Mission régionale d'autorité environnementale

**Avis sur le projet éolien Côte des Moulins  
à Vignory, Mirbel et La Genevroye (52)  
porté par la SAS Parc Éolien de la Côte des Moulins (WKN)**

n°MRAe 2022 APGE13

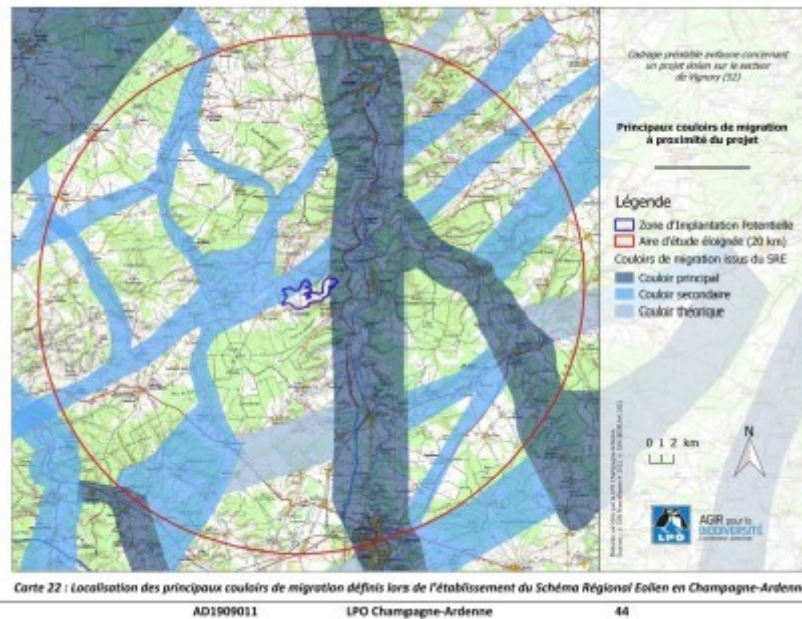
Les données fournies par la Ligue pour la Protection des Oiseaux (LPO) et jointes au dossier (volet expertise Faune-Flore), indiquent que la ZIP est située entre un axe de migration principal et un axe secondaire :

Les inventaires de terrain confirment la présence de l'axe secondaire au Nord-Ouest de la ZIP. Celui-ci est déjà contraint au Nord par le parc éolien existant de Mont Gimont. Ils identifient la ZIP comme une zone de passage et de halte pour le Milan royal, notamment en migration post-nuptiale.

Toutefois, l'Ae estime que la carte des flux migratoire établie par la LPO et reprise plus haut montre bien un risque d'étranglement du couloir migratoire secondaire existant au Nord du projet, entre le projet et *a minima* les éoliennes E13 à E15 du parc existant de Mont Gimont.

- **étudier les impacts cumulés du projet avec ce parc existant sur ce couloir migratoire, notamment du fait de la faible distance entre ces deux parcs (moins de 2 km), et proposer des mesures ERC diminuant ces impacts ;**
- **mettre en place un suivi environnemental commun et cohérent avec le parc Mont Gimont, notamment en période migratoire avifaune.**

*Vue depuis les franges nord de Rouécourt et les abords du GRP de Marie Calvès*

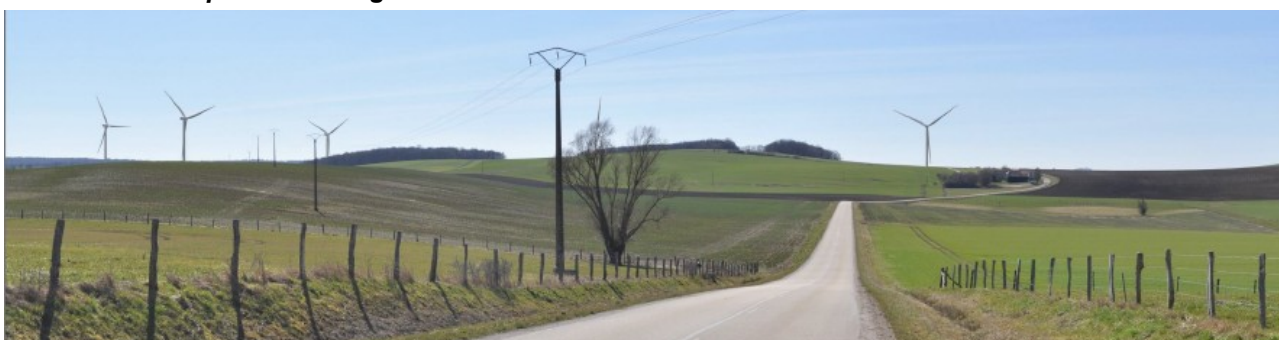
Le projet sera particulièrement visible depuis la ferme du Froideau et des communes de La Genevroie, Mirbel, Cerisières, Ambonville, Marbéville et Rouécourt. La covisibilité du projet avec l'église de Vignory et le pigeonnier de la ferme du Froideau, tous deux protégés au titre des monuments historiques, était possible avec l'éolienne E4, abandonnée depuis. Le projet sera toutefois en covisibilité avec l'église de Marbéville depuis la route départementale RD40 et avec l'église de Mirbel (non protégée), avec un effet d'écrasement et de miniaturisation de la silhouette du village.

En ce qui concerne l'impact du projet sur la saturation visuelle depuis les habitations proches, le dossier ne fournit des cartographies de saturation que pour les bourgs d'Ambonville et de Mirbel. L'Ae estime que l'analyse de saturation visuelle doit être menée sur l'ensemble des secteurs d'habitations les plus susceptibles d'être impactés, à savoir la ferme du Froideau, et les communes de Cerisières, Rouécourt et Marbéville.

Le dossier propose la plantation de haies et d'arbres pour réduire l'impact visuel du projet depuis certains points de vue et spécifiquement de 5 arbres et d'une haie accolée à la ferme du Froideau. Il est à noter qu'au vu de la topographie et d'après les simulations fournies, ces arbres n'auront un véritable effet qu'à partir de 15 ans après la plantation, sauf à planter des arbres âgés. La hauteur de la haie paraît insuffisante à réduire la forte visibilité du mât E1.

- ***analyser son projet au regard des enjeux et préconisation de l'étude 2018 pour l'unité paysagère du village de la Blaise ;***
- ***mener l'analyse de saturation visuelle doit être menée sur l'ensemble des secteurs***

*d'habitations les plus susceptibles d'être impactés, à savoir le ferme du Froideau, et les communes de Cerisières, Rouécourt et Marbéville ;*

- *proposer des mesures de réduction de l'impact paysager efficaces dès la phase de construction du parc.*
